## MINISTERIO PARA LA TRANSICIÓN ECOLÓGICA Y EL RETO DEMOGRÁFICO

**2593** *Resolución de 20 de enero de 2023, de la Dirección General de Calidad y Evaluación Ambiental, por la que se formula declaración de impacto ambiental del proyecto «Plantas fotovoltaicas El Granero de 50,10 MWp y Las Campaneras de 50,10 MWp, y su infraestructura de evacuación a 30 KV, en Bocigas y Olmedo (Valladolid)».*

Imagen 1. Intercepción del DPH de arroyo tributario del arroyo Torcas por parte del vallado del recinto «Zona 6» de la PSFV Las Campaneras

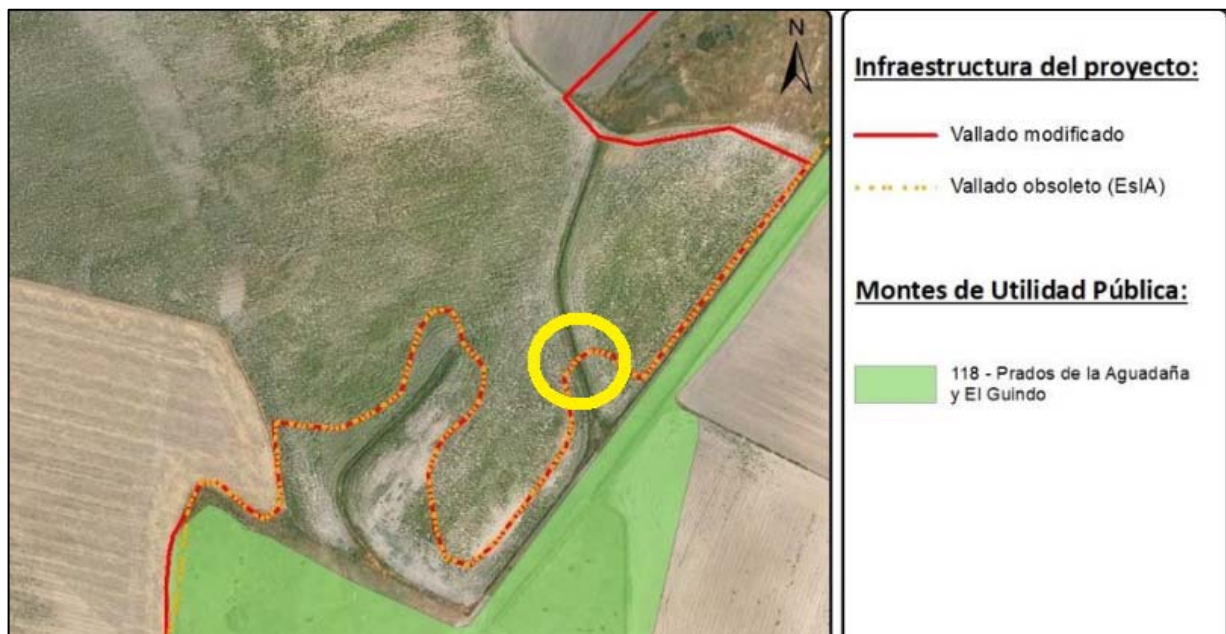
Según informa la Confederación Hidrográfica del Duero (CHD), el cerramiento proyectado en el recinto «Zona 6» de la PSFV Las Campaneras intercepta en dos puntos el arroyo innominado afluente del arroyo Torcas, y varios tramos de los cerramientos de ambas PSFV son colindantes con dicho arroyo y con los arroyos de Los Caños y de la Vega, por lo que los cerramientos deberán retranquearse lo suficiente como para respetar la integridad de los cauces, sin que se produzca la ocupación de su DPH ni su zona de servidumbre (5 m de anchura).

En el caso de la intercepción del DPH del recinto denominado «Zona 6» de la PSFV Las Campaneras, el proyecto deberá modificarse de forma que el recinto quede subdividido en dos partes sin incluir el cauce público ni su zona de servidumbre en su interior, además de un retranqueo adicional de los seguidores y del vallado, a efectos de garantizar la continuidad e integridad ecológica de los hábitats asociados al cauce, como se indicará en el epígrafe correspondiente. En la imagen 1 pueden apreciarse los dos puntos del vallado que interceptan el DPH del arroyo afluente del Torcas, en el tramo que

2.2.3 El vallado perimetral de los recintos «Zona 6» de la PSFV Las Campaneras y «Zona 9» de la PSFV El Granero deberá retranquearse de tal forma que ni el dominio público hidráulico de los arroyos de los Caños y Torcas o de cualquiera de sus afluentes innominados ni sus zonas de servidumbre de 5 m de anchura queden incluidos en su interior, y de acuerdo con las condiciones que establezca la Confederación Hidrográfica del Duero en su correspondiente autorización de obras en zona de policía.

Imagen 3. Trazado aproximado del vallado a ejecutar en el recinto «Zona 9» de la PSFV El Granero. (Fuente: Anteproyecto y elaboración propia)

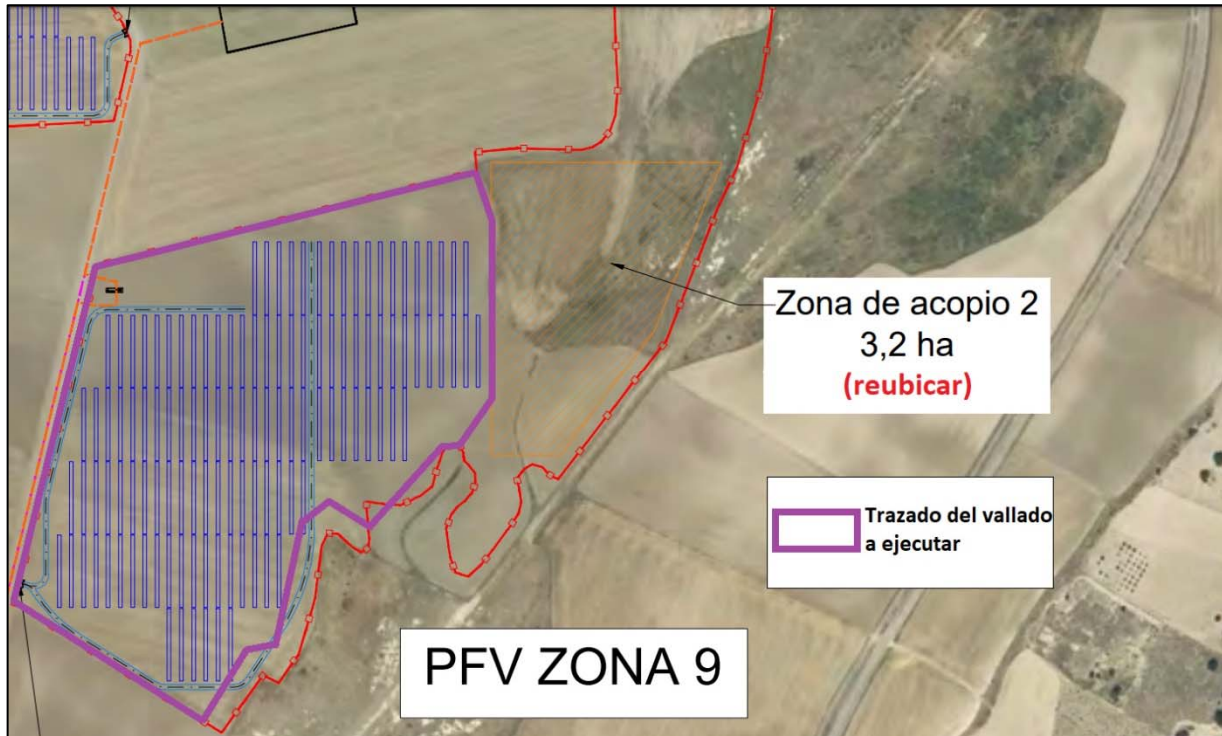
Por otro lado, el vallado de la «Zona 9» de la PSFV El Granero invade un área de pastizal y prados que según el Servicio Territorial de Medio Ambiente de Valladolid presenta un mosaico de los HICs 1310, 1410 y 6420, desarrollado a lo largo del curso del arroyo de los Caños y en el Monte de Utilidad Pública n.º 118 «Prados de la Aguadaña y el Guindo». En la última documentación presentada por el promotor en septiembre de 2022, se comprometen a realizar un retranqueo del cerramiento, de forma que se limite al área de cultivo.

No obstante, teniendo en cuenta que este tramo de cerramiento intercepta un afluente innominado del arroyo de los Caños, que presenta continuidad ecológica con los HIC del arroyo principal (que además forma parte de la ZEC «Lagunas de Coca y Olmedo»), y que la zona de acopio «2» proyectada debe reubicarse por afección a zona inundable, se considera pertinente ajustar el cerramiento de la «Zona 9» estrictamente a los seguidores proyectados, respetando un retranqueo de 10 m respecto a la tesela del ZEC y los arroyos afectados, según se aprecia en la imagen 3.
